Opinión Técnica
Modificación al Título de la Asignación:
AE - 0019 - 2M - Okom – 02 Campo Koban

Octubre, 2019

Comisión Nacional
de Hidrocarburos

Figura 2. Configuración actual de la Asignación sujeta a modificación.

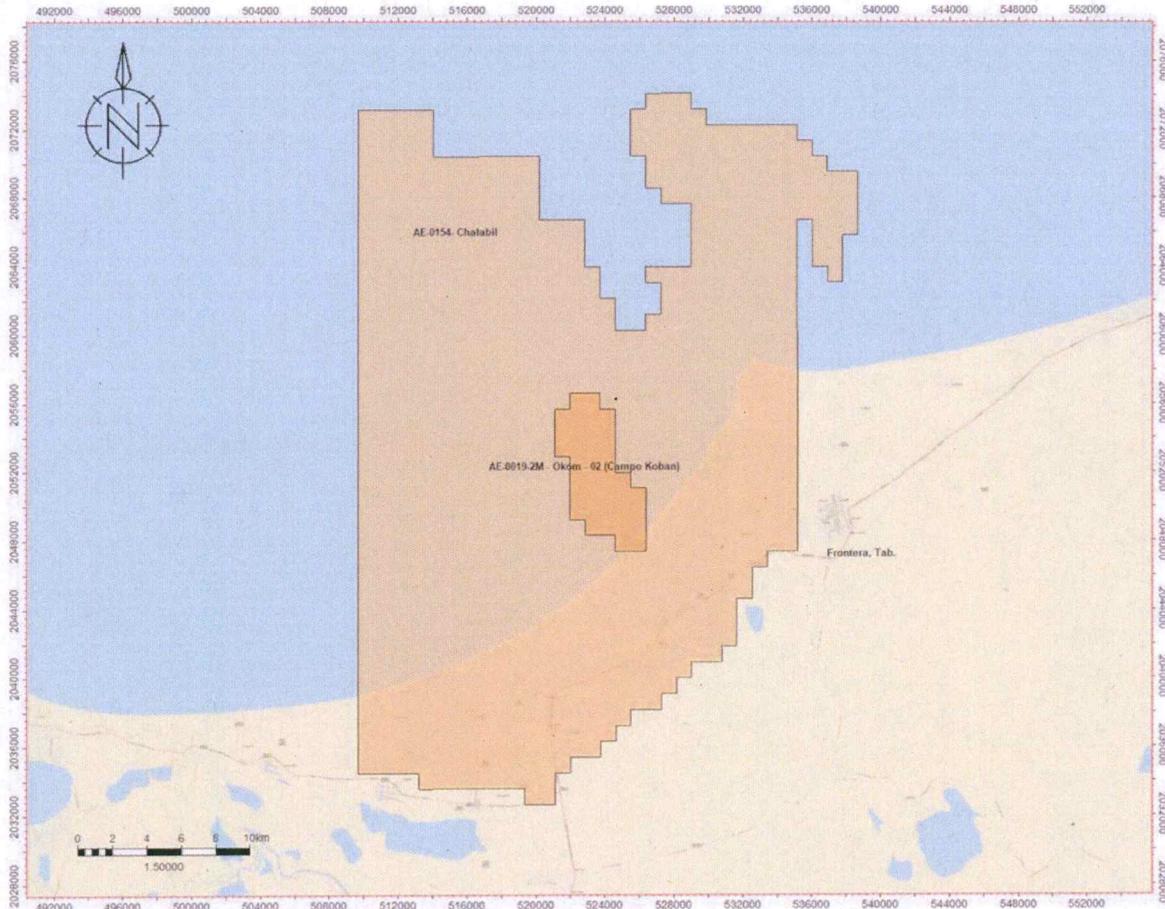
Con la siguiente configuración, las actividades de Extracción quedan amparadas con la Asignación AE-0019-2M-OKOM-02 Campo Koban. De la misma forma, las actividades de Exploración quedarán al amparo de la Asignación AE-0154-Chalabil.
